**Avis délibéré de la Mission Régionale
d'Autorité environnementale
Hauts-de-France
sur la mise en compatibilité du document d'urbanisme
de la commune de Waben (62)
dans le cadre de la déclaration d'utilité publique
du projet d'électrification de l'axe ferroviaire
Amiens-Rang-du-Fliers**

n°MRAe 2017-1682-5

Carte de localisation (source : pièce F)

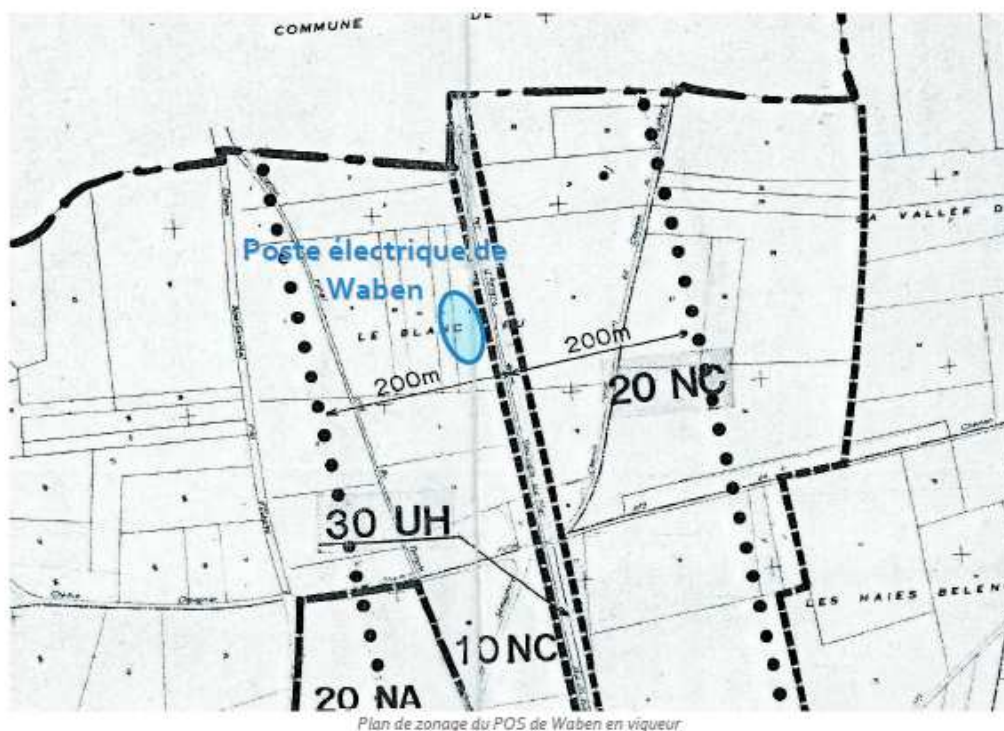
La commune de Waben est couverte par un plan d'occupation des sols approuvé le 1^{er} février 1985, modifié en 2012. Le projet d'électrification prévoit l'installation d'un poste électrique le long de la voie ferrée, au nord de la commune, en limite communale avec Verton.

Ces travaux sont prévus dans une zone agricole 10 NC (zone naturelle dont la richesse économique agricole est une ressource qu'il faut préserver). Le règlement du zonage actuel ne permet pas les travaux (articles NC 1 et 2) et une mise en compatibilité est nécessaire.

Modification du plan de zonage (source : pièce F, sous -dossier Waben, page 13)

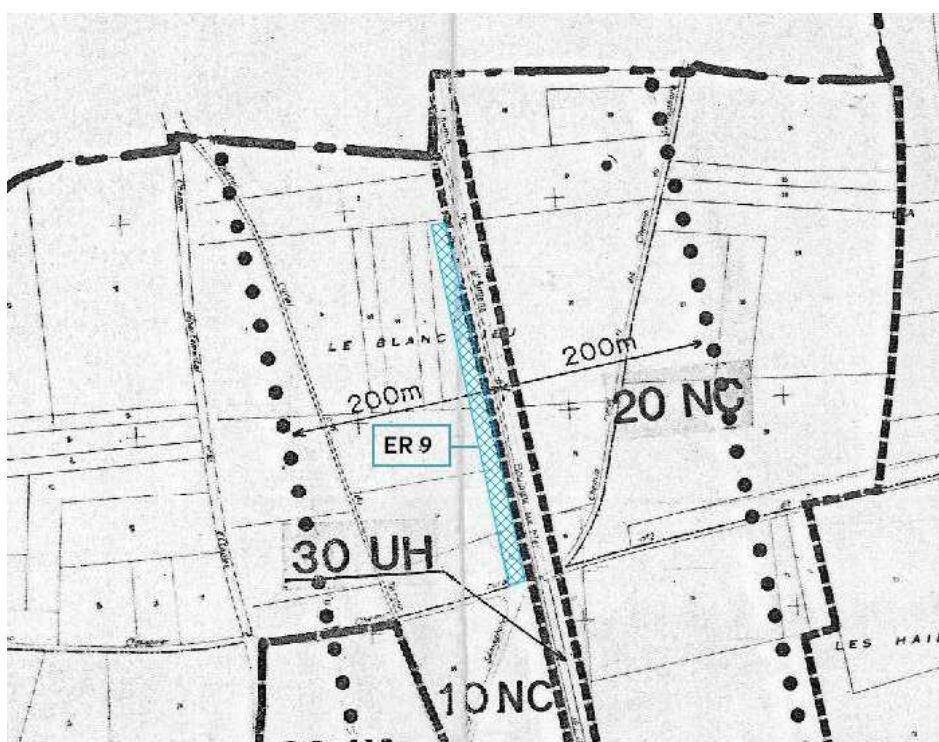
Le dossier propose de modifier le règlement de la zone 10 NC et d'ajouter un emplacement réservé ER9 au profit de SNCF Réseau (bénéficiaire), pour une surface totale réservée (et à acquérir) de 8 195 m², pour l'électrification de la ligne ferroviaire 311 000 Longueau – Boulogne .

Une modification du règlement est prévue qui porte sur l'article 10 NC1 - Occupation et d'utilisation du sol admises : il est ajouté « les installations prévues dans le cadre du projet d'électrification de la voie ferrée, déclarée d'utilité publique ».
